# **Zivilgesellschaft fordert alternatives Planungskonzept zu RWE-Entwürfen**

**Konzept von ZKS/ANSEV sichert Erhalt von Wald und  
Dörfern**

***Stellungnahme der AG Naturraum im ZKS/ANSEV zur  
„Information der RWE Power AG an die  
Landesregierung über die Anpassung der Planungen  
für das Rheinische Revier“***

# Relief-Schnitt / Tagebau Hambach Entwurf zur Teilverfüllung des TB-Restlochs

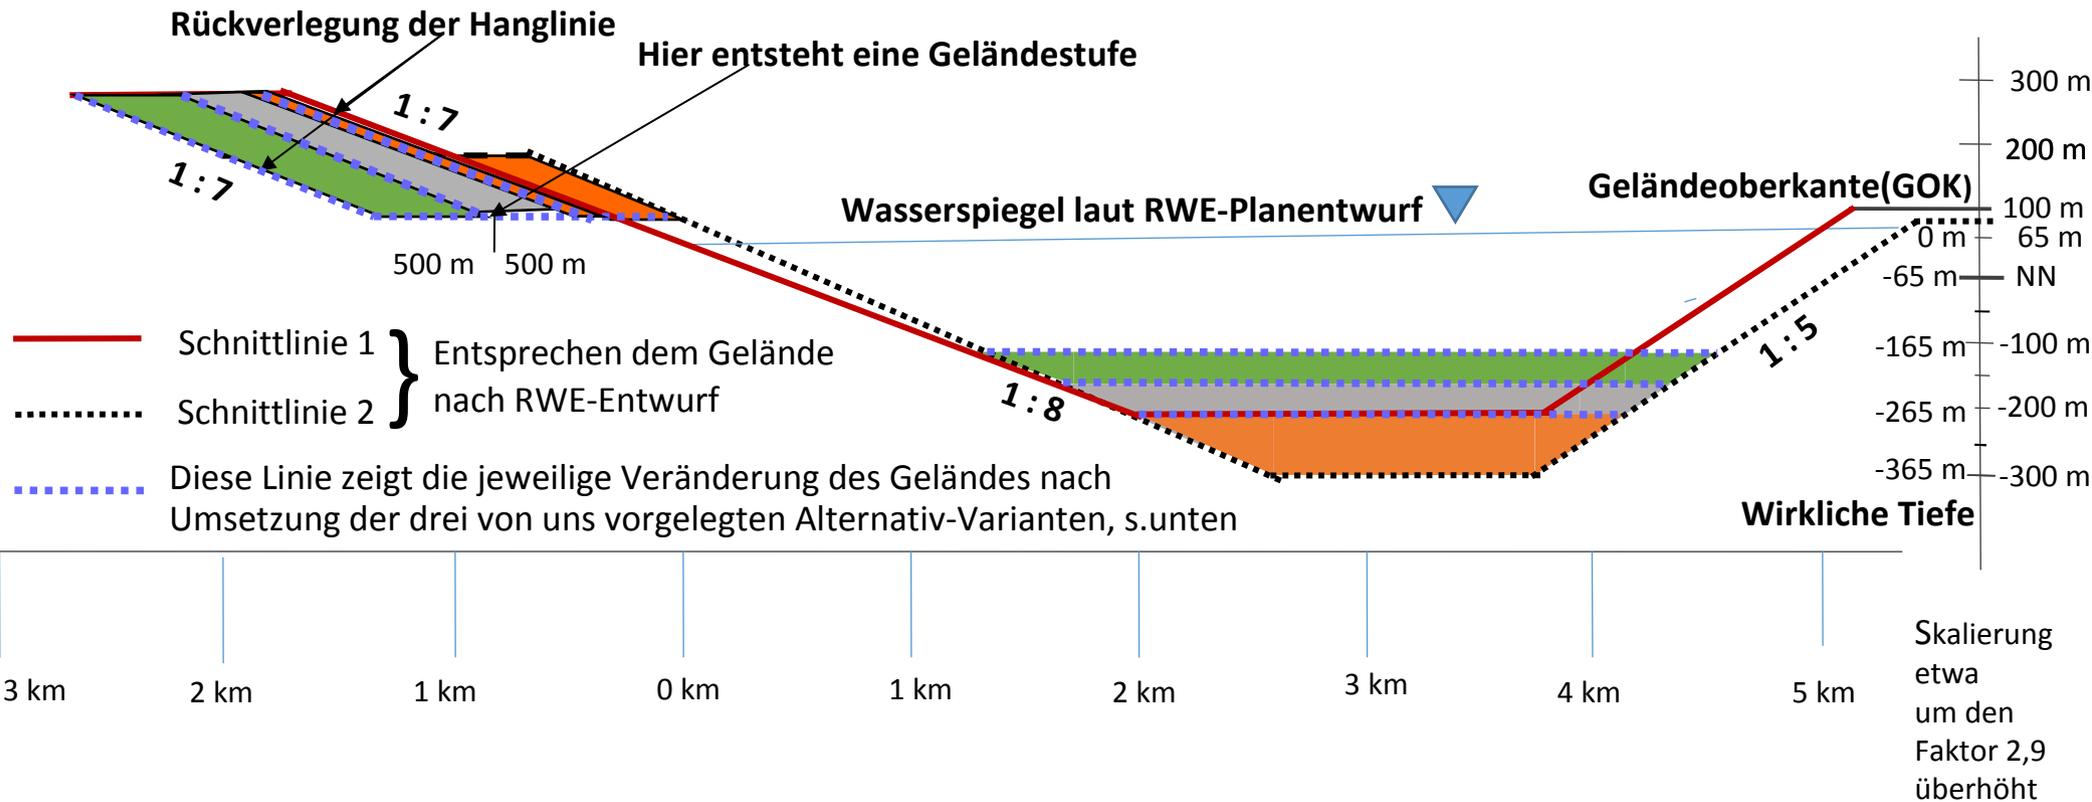
- Schnittlinie 1 } Entsprechen dem Gelände
- Schnittlinie 2 } nach RWE-Entwurf
- Diese Linie zeigt die jeweilige Veränderung des Geländes nach Umsetzung der drei von uns vorgelegten Alternativ-Varianten, s.unten

- 150 Mio. m<sup>3</sup> ..... => Reduzierung der Seetiefe auf -260 m
- + 270 Mio. m<sup>3</sup> (Σ 420 Mio. m<sup>3</sup>) => Reduzierung der Seetiefe auf -210 m
- + 450 Mio. m<sup>3</sup> (Σ 870 Mio. m<sup>3</sup>) => Reduzierung der Seetiefe auf -160 m
